## **PRIMERA INFORMACIÓN ACLARATORIA**

**PROYECTO: "RECUPERACIÓN DE FINCA N°294788 Y N°294790  
MEDIANTE RELLENO, CONFORMACIÓN Y ADECUACIÓN DE  
TERRACERÍA"**

**PROMOTOR: WIND & WAVES, S.A.**

**UBICACIÓN: CORREGIMIENTO DE PUNTA CHAME, DISTRITO DE  
CHAME PROVINCIA DE PANAMÁ OESTE**

PROYECTO: RECUPERACION DE FINCA No.294788 Y  
No.294790 MEDIANTE RELLENO, CONFORMACION Y  
ADECUACION DE TERRACERIA.

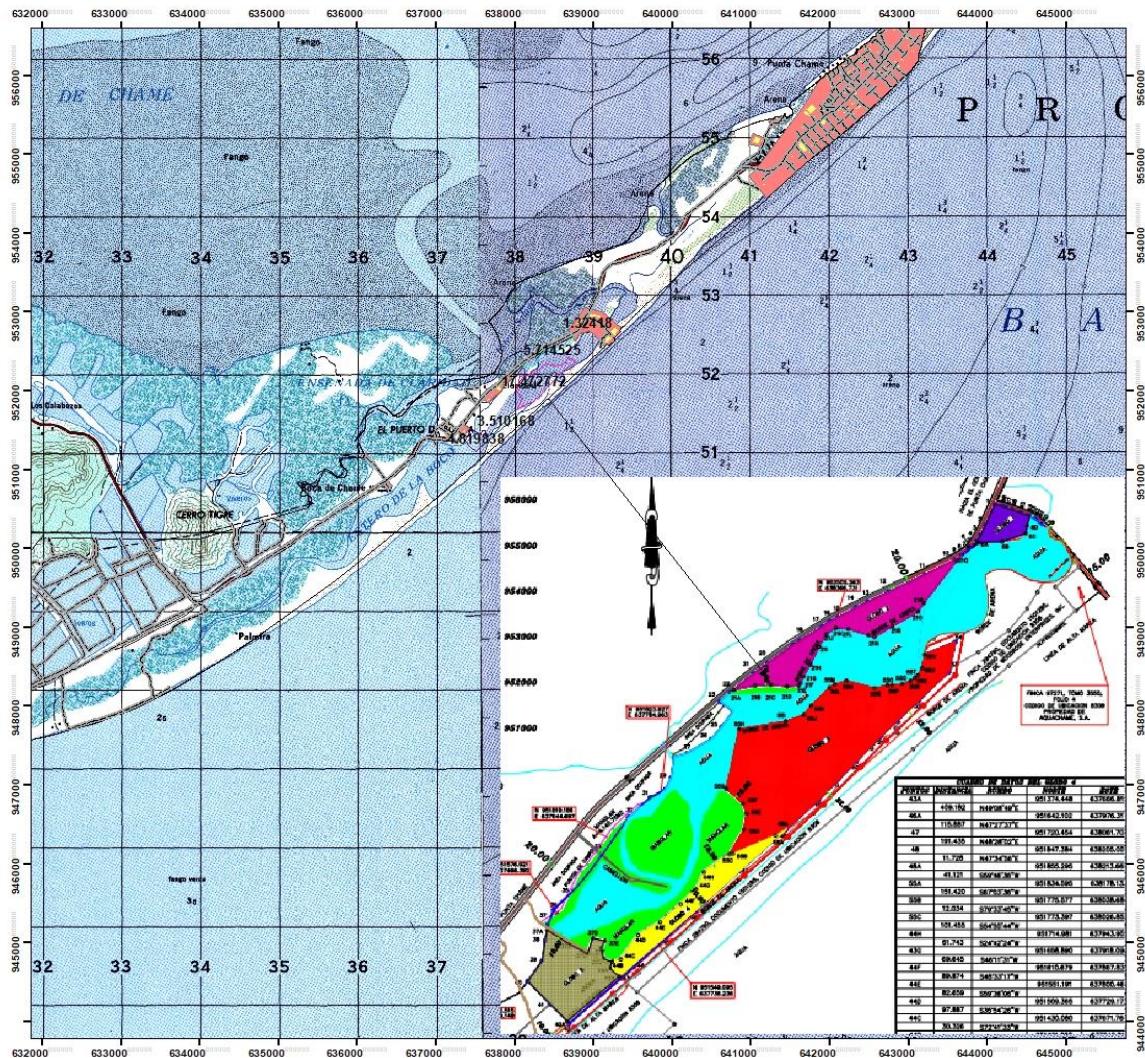
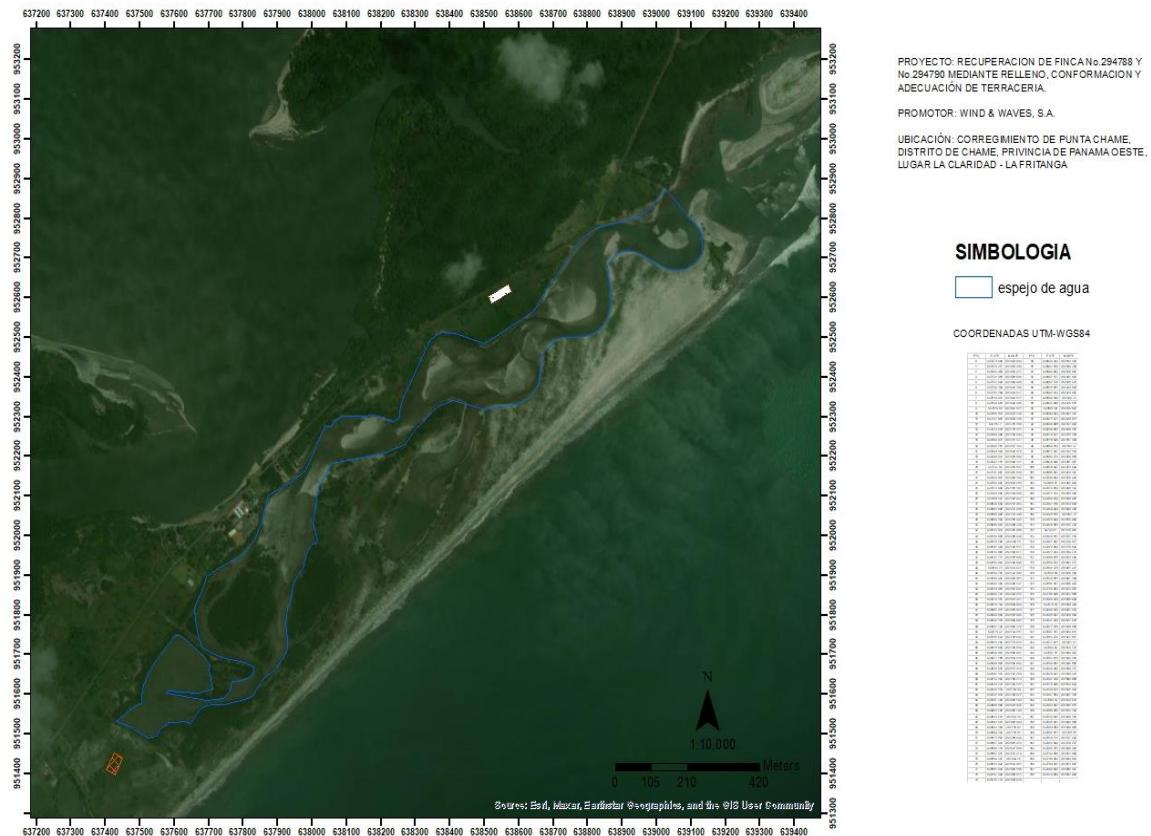
- b. Presentar plano donde se refleje la delimitación de las áreas de mangle a conservar y el canal existente a proteger.

Seguidamente adjuntamos los planos solicitados:

- ✓ Plano donde se aprecian los polígonos o globos con manglares, los cuales son cuatro, cabe destacar que estos están dentro del área de flujo y reflujo de agua de mar y que las coordenadas y áreas se presentaron en la respuesta anterior.
- ✓ Plano que describe el área de flujo y reflujo de agua de mar o canal existente a proteger, las coordenadas están en la respuesta anterior.
- ✓ Plano donde se aprecian los polígonos o globos de terreno a recuperar y sus áreas

PROYECTO: RECUPERACION DE FINCA No 294788 Y  
No 294790 MEDIANTE RELLENO, CONFORMACION Y  
ADECUACION DE TERRACERIA.

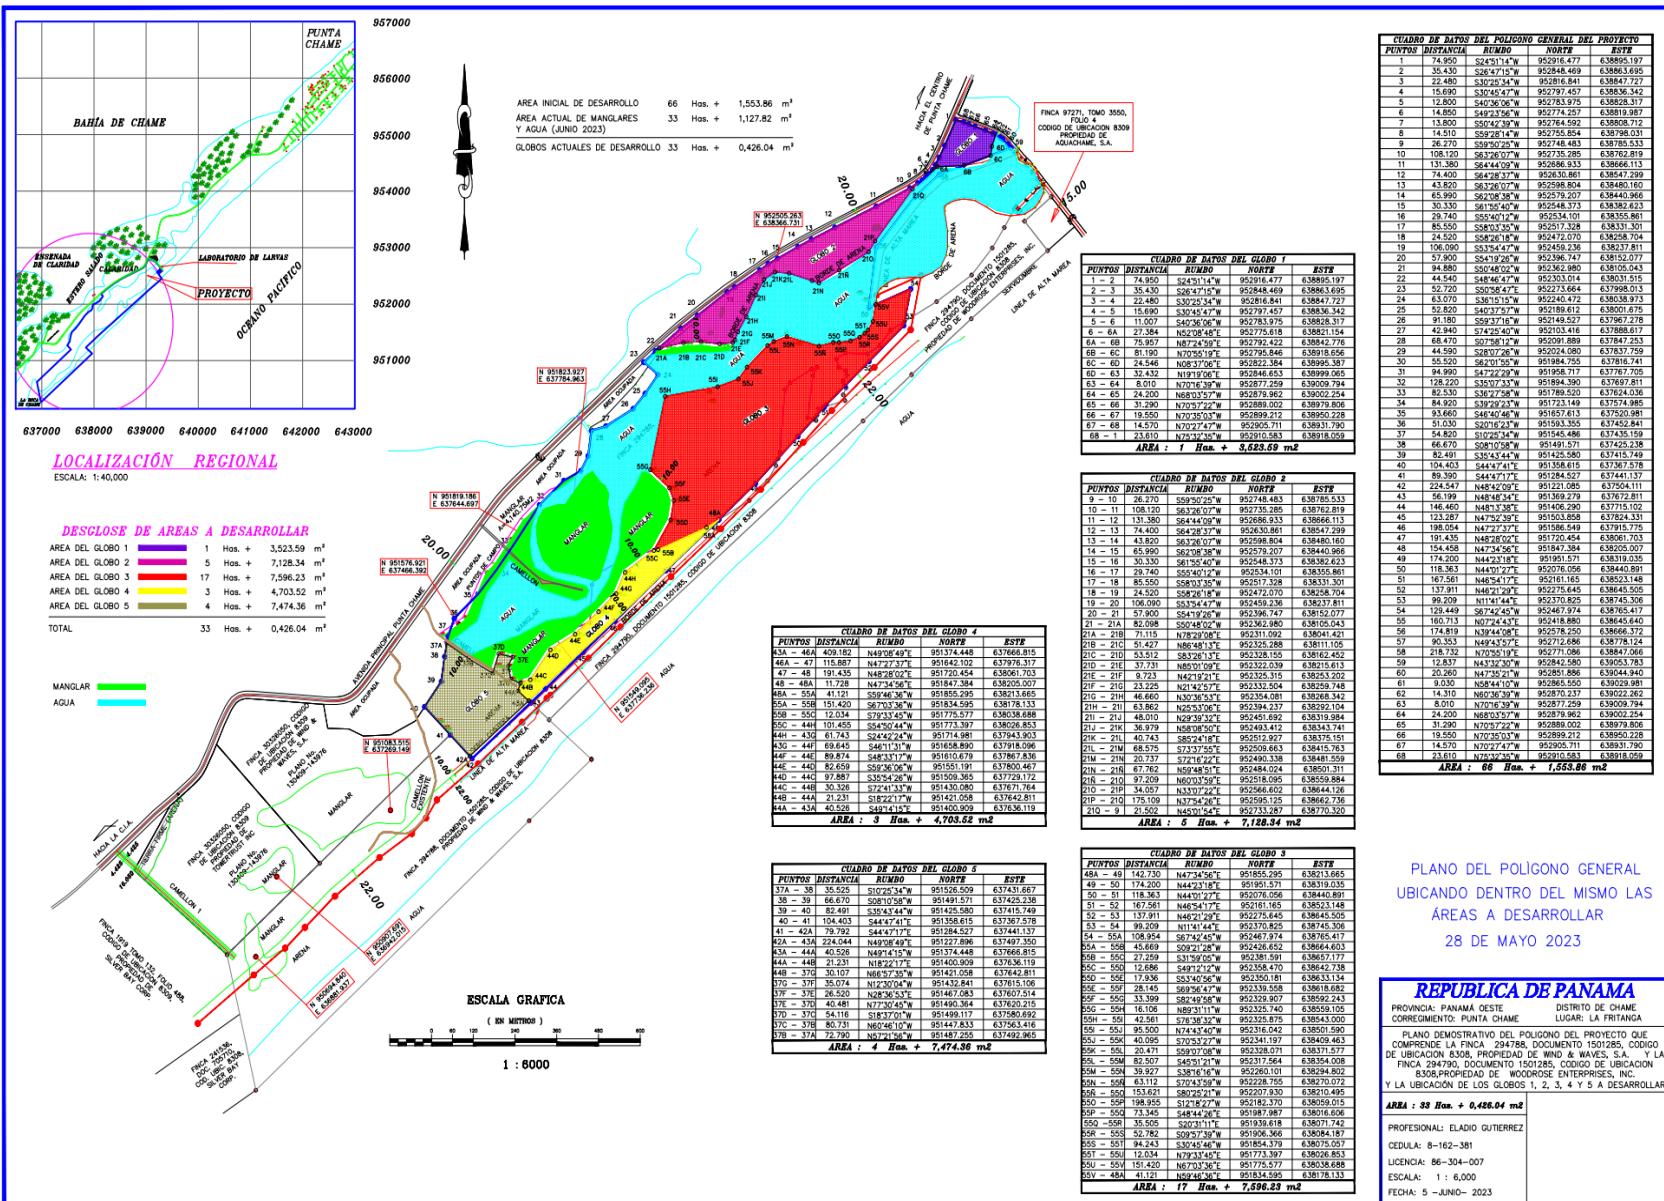
- a. Presentar planos con coordenadas donde se reflejen las áreas donde se realizarán los rellenos dentro del área propuesta.

En respuesta anterior se aportaron las coordenadas y plano de los polígonos o globos a desarrollarse los cuales suman un área total de 33 hectáreas más 0,426.04 m<sup>2</sup>

*Figura 2 - Sección referencial para el relleno*

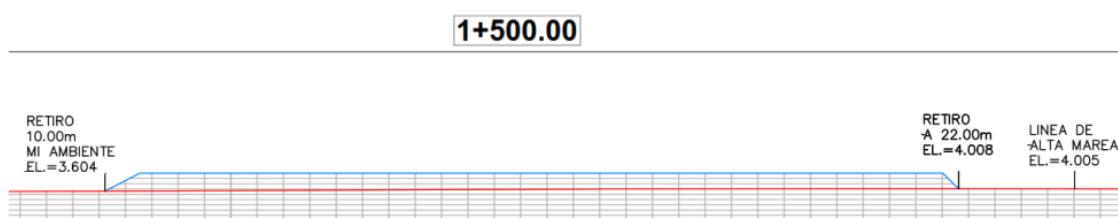
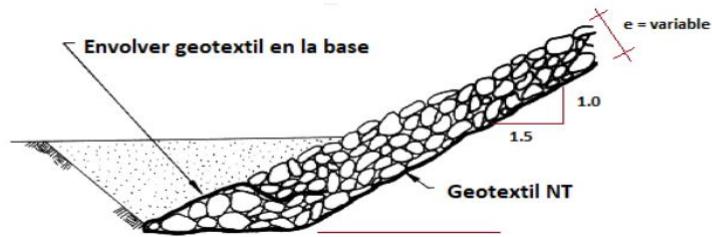
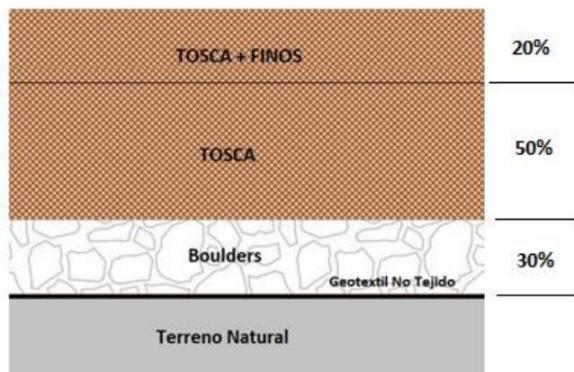
- c. Indicar si requiere aumentar el volumen de material a utilizar, especificar de requerirse

Características técnicas del relleno: Cumpliendo con lo establecido y acordado se dejará un retiro externo de 22 metros desde la línea de alta marea y un retiro interno de 10 metros en la sección del canal natural central. Como ejemplo se incluye una imagen de la sección 01k+500

Los espesores del relleno son variables dependiendo de las cotas topográficas y la superficie final establecida a los 7.00 metros sobre el nivel del mar (msnm). En la siguiente figura se establece una proporción referencial.

Los taludes del relleno serán en proporción 1 V: 1.5 H

Espesor mínimo de protección = 1.00 m Peso específico de las rocas = 2.6 Ton/m<sup>3</sup> a 2.8 Ton/m<sup>3</sup> Tamaño máximo de rocas = ver gradación del enrocado Tamaño mínimo de rocas = ver gradación del enrocado Geotextil No Tejido tipo NT4000 o similar

El relleno debe separar los boulder inferiores del suelo natural mediante el uso de geotextil del tipo No Tejido.

La capa de boulder será determinada por las técnicas de espesores recomendables. Sobre los boulder debe colocarse material granular (tipo tosca) y en la capa superficial material con contenido de finos que permita compactar de forma adecuada el relleno proporcionando una superficie uniforme y estable. Las capas del material superior deben compactarse cada 25 cm de espesor y al material debe realizarse un ensayo de Proctor Modificado (ASTM D-1557). En campo debe lograrse el 95% de grado de compactación para esta capa superficial

CONTENIDO:	PLANO DE ÁREAS Y VOLUMENES DE MOVIMIENTO DE TIERRAS
ESCALA: 1:1000 FECHA: OCTUBRE 2023	HOJA: DE: --

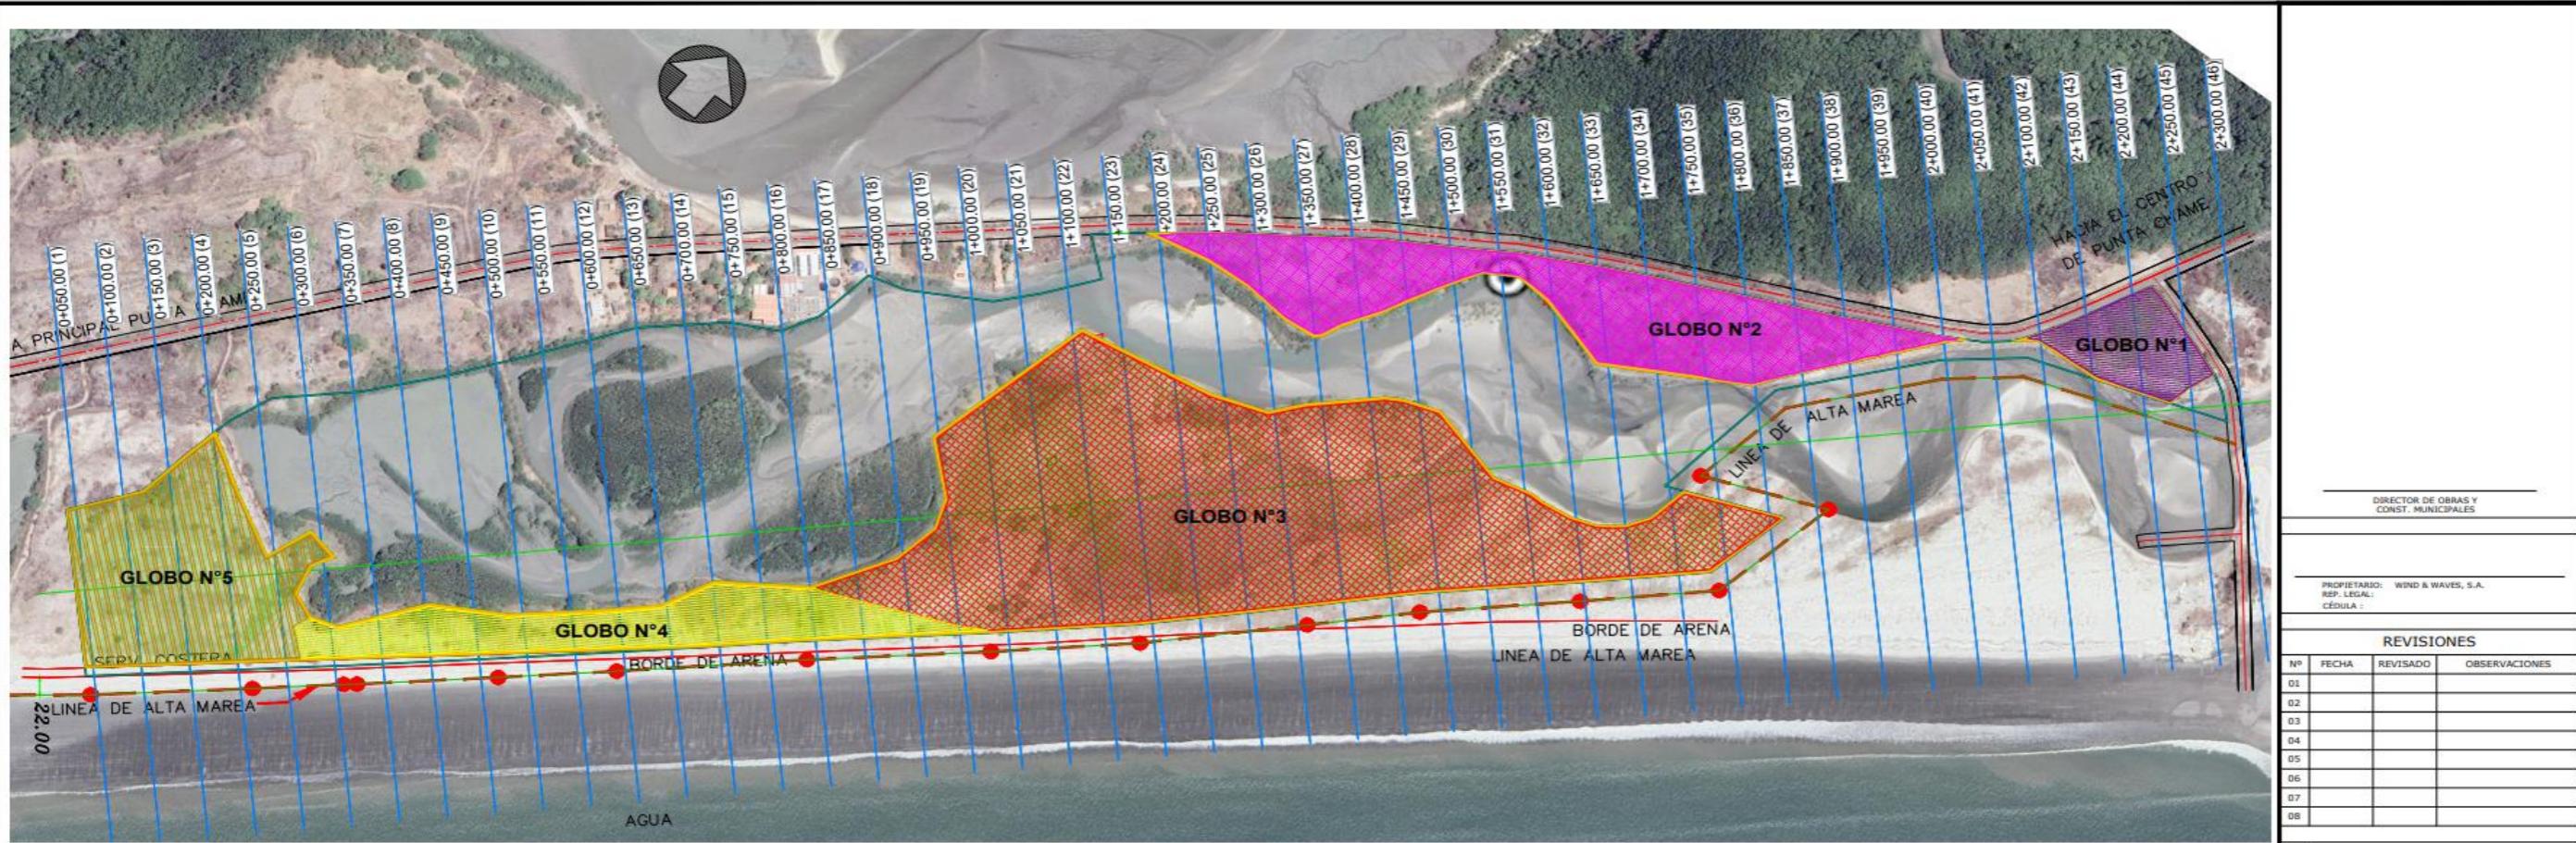
- 10.** En la página 394 del EslA, punto 9.1, Análisis de la situación ambiental previa (línea de base) en comparación con las transformaciones del ambiente esperadas, se presenta Plano N°5. Elevaciones en el área del proyecto; sin embargo, dicho plano no es legible. Por lo que se solicita:
- a. Presentar el plano antes indicado en físico y digital de forma legible.

Adjunto presentamos el plano solicitado, pero también agregamos el nuevo plano de relleno con sus coordenadas y volúmenes de corte y relleno por globo, el cual además muestra las área solicitadas
